**Provincia di
Bergamo**

Prot. vedi *segnatura xml* -09-03/DF
Screening_VINCA_Fornovo_S_Giovanni_PGT_06_23

Oggetto: Screening di Incidenza della Variante al PGT del Comune di Fornovo San Giovanni (codice SIVIC: SCREE.0141.2023) ai sensi della D.G.R. 4488/2021 e smi.

Figura 1 – Estratto della Tavola della Rete Ecologica Provinciale: le aree di ampliamento a destinazione produttiva – modifica n. 7 (freccia marrone) e n. 8 (freccia rossa): la n. 7 ricade in elementi di II livello della RER e in prossimità di un varco da mantenere.

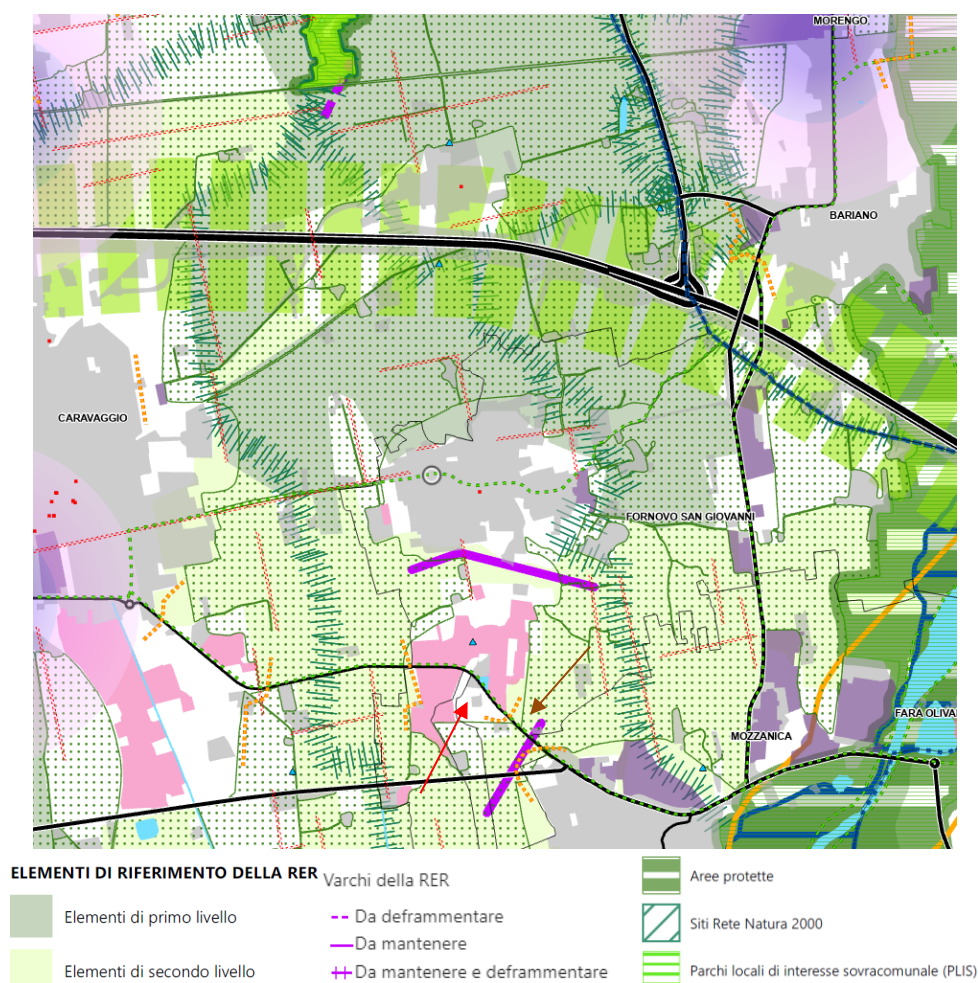
Verificato che, come descritto nella scheda istruttoria allegata (allegato G alla DGR 4488/2021), la variante in oggetto (consistente in 9 modifiche del PGT vigente, di cui una modifica riferita ad norma del Piano delle Regole, 7 interventi in riduzione e 2 ampliamenti produttivi posti a sud dell’abitato) non compromette le connessioni ecologiche che pongono in relazione i siti di Rete Natura 2000, il più vicino dei quali, la ZSC IT 2060013 “Fontanile Brancaleone”, risulta rispetto alle aree in ampliamento a una distanza di circa 4 km (Figura 1), caratterizzata, peraltro, dalla presenza di numerose barriere fisiche di origine antropica;

Considerato, tuttavia, che a livello locale la previsione dell'ambito n.7 si colloca in prossimità di un varco della RER da mantenere, ovvero di un'area dove si deve limitare l'ulteriore consumo di suolo o l'alterazione di habitat, in quanto spazio ancora libero all'interno di contesti già ampiamente compromessi e/o frammentati (Figura n.2), per cui si ritiene opportuno salvaguardare il varco e contrastare la riduzione del corridoio ecologico prevedendo in sede di definizione del Piano Attuativo uno sviluppo planimetrico dell'insediamento il più possibile concentrato nella porzione nord dell'area e implementando misure di mitigazione e di compensazione ambientale, con conservazione e potenziamento delle formazioni naturaliformi presenti nel sito (vd. ad esempio le siepi individuate dal Piano di Indirizzo Provinciale – Figura n.3);

Si chiede, al fine di preservare il più possibile il varco “da mantenere” della Rete Ecologica Regionale posto in prossimità del confine sud dell'area interessata dall'intervento n. 7, di prevedere in sede di definizione del Piano Attuativo adeguate misure di mitigazione e compensazione con conservazione e potenziamento delle formazioni naturaliformi presenti nel sito, nonché di concentrare lo sviluppo planimetrico dell'insediamento produttivo il più possibile nella porzione nord dell'area.
